Acuerdo 1454 Por el cual se aprueba la incorporación del cambio en los límites de generación y absorción de potencia reactiva de la planta Cartagena 1 y la respectiva curva de carga

1454

3 Septiembre, 2021

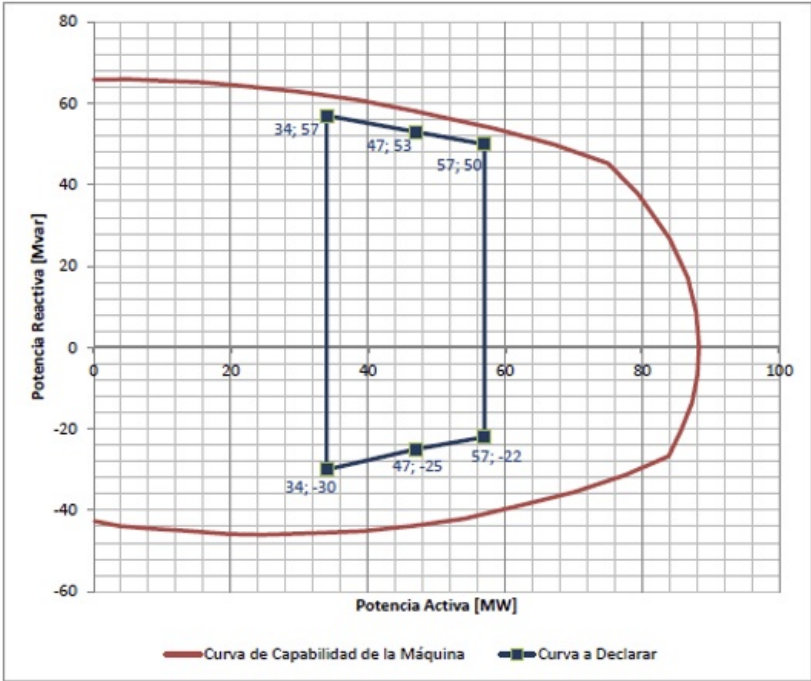
- 2** Que como resultado de la realización de las pruebas de potencia reactiva de la planta de generación Cartagena 1 se encontraron diferencias en los límites de generación y absorción de potencia reactiva, haciéndose necesario solicitar el cambio de los parámetros de la curva de cargabilidad.

- 1** Aprobar la declaración de una nueva curva operativa de carga de la planta de generación Cartagena 1, en la que se define la capacidad para entrega y absorción de potencia reactiva de la planta en función de la

potencia activa generada, como se presenta a continuación:

Unidad	Parámetro a modificar	P [MW] Valor Nuevo	Q [Mvar] Valor Nuevo
Cartagena 1	Capacidad de absorción de reactivos	34	-30
		47	-25
		57	-22
	Capacidad de generación de reactivos	34	57
		47	53
		57	50
